集中自動検針コントローラ S タイプ

集中自動検針コントローラ S タイプ用 LCD 表示部 変更のお知らせ

| 整理番号 | 山-1013 | 三菱電機(株)福山製作所 | | | |

| 項目 | 変更前 | 変更後 |
|------------------|---|--|
| LCD モニタ 外観 | 10 型  | 12.1 型  |

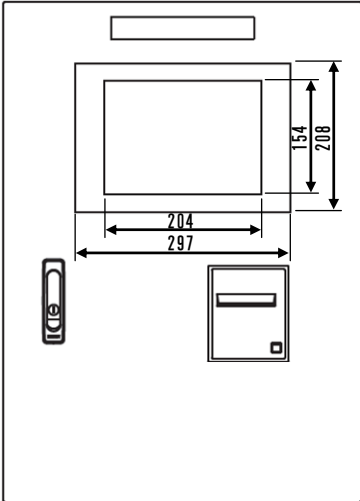
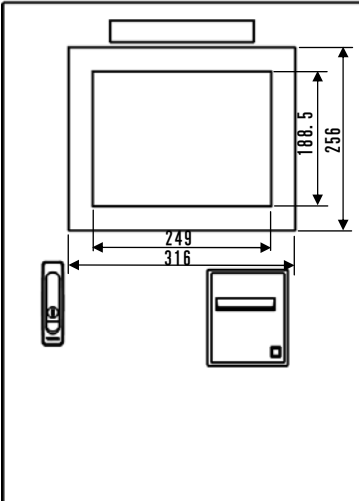
操作表示部分の LCD を変更します。

これに伴い、ネームプレートも 10mm 上部に移動し、盤内部の部品配置が変わります。

操作表示部分を構成しているパネルコンピュータメーカーの生産中止に伴い、仕様変更します。

2011年12月生産分より変更いたします。
